## Zhotovenie stavby Rýchlostná cesta R2 Kriváň –Mýtna

### VYSVETLENIE INFORMÁCIÍ POTREBNÝCH NA VYPRACOVANIE PONUKY A NA PREUKÁZANIE SPLNENIA PODMIENOK ÚČASTI Č. 4

#### Vysvetlenie č. 1

a) umiestnenia dilatačného záveru do stredu rozpätia

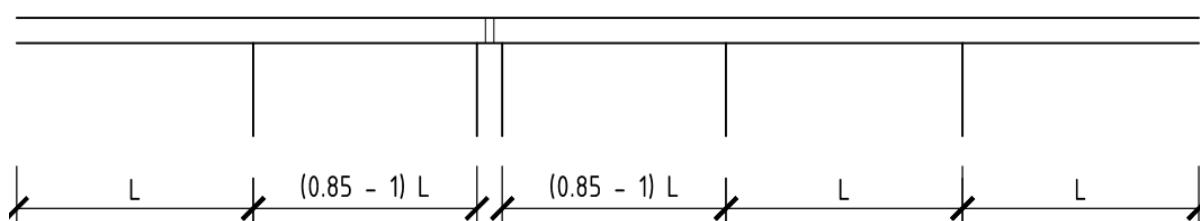
#### Otázka č. 319

V súťažných podkladoch, ZVÄZOK 3, ČASŤ 4, Technické Požiadavky Objednávateľa sa v kapitole 1.15 Architektonické riešenie uvádza:

Cieľom je navrhnúť konštrukcie mostov 209-01, 209-02 a 210-00, tak aby rešpektovali základné nároky na estetickú udržateľnosť diela.

Pri rozdelení mosta na viac dilatačných celkov sú možné tieto varianty:

#### 1.15.4Priečny rez

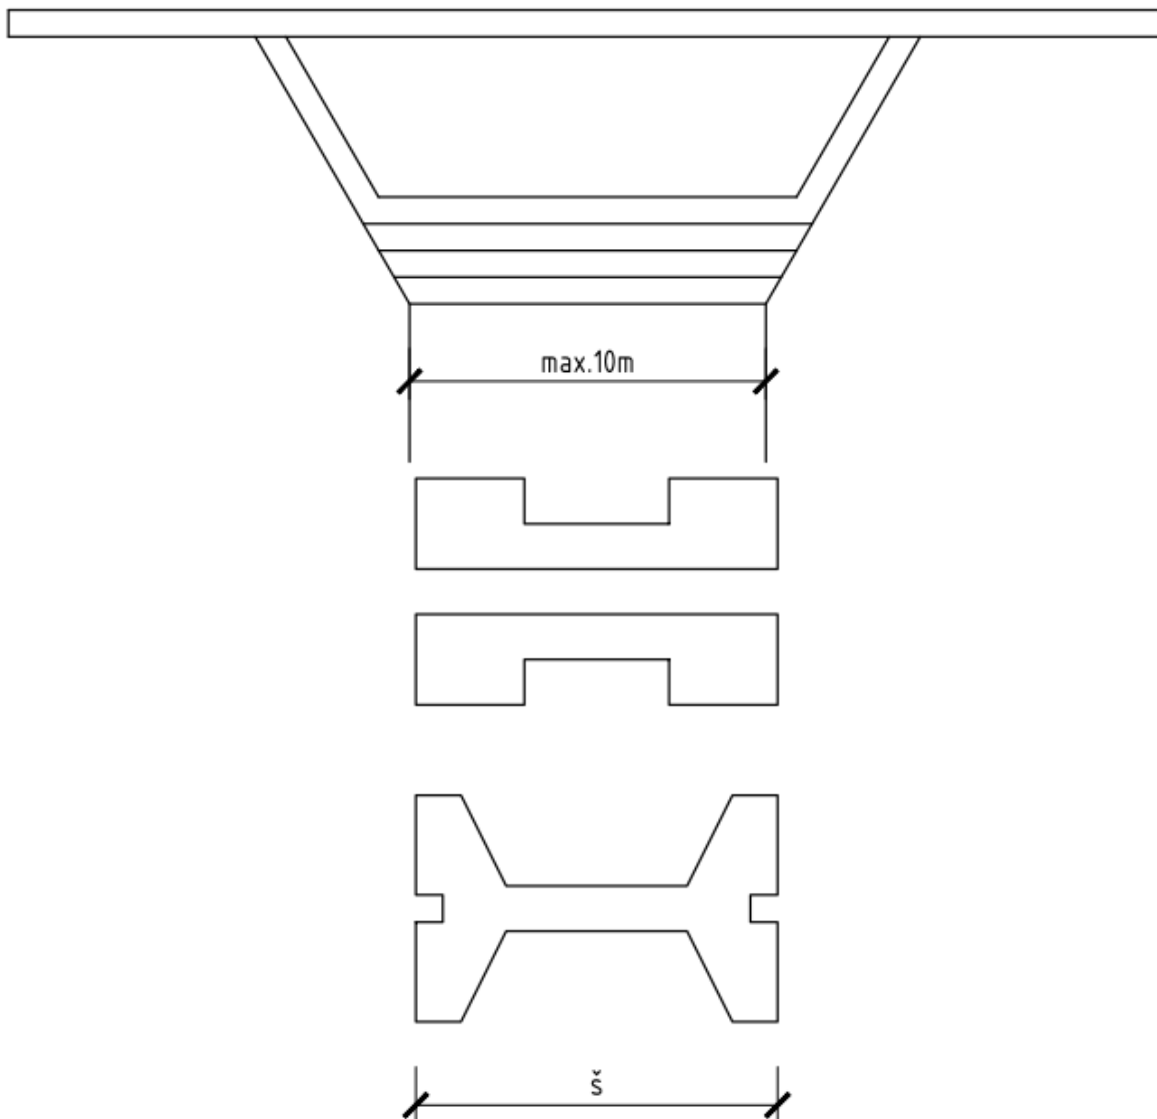
V odseku 1.15.4 sa uvádza:

Pre mosty 209-01 a 209-02 je požadovaná konštrukcia združeného priečneho rezu,

Pri konštrukcii s nábehom navrhnuť hornú časť piliera v rovnakej šírke ako dno NK. Dno NK maximálna šírka 10 m.
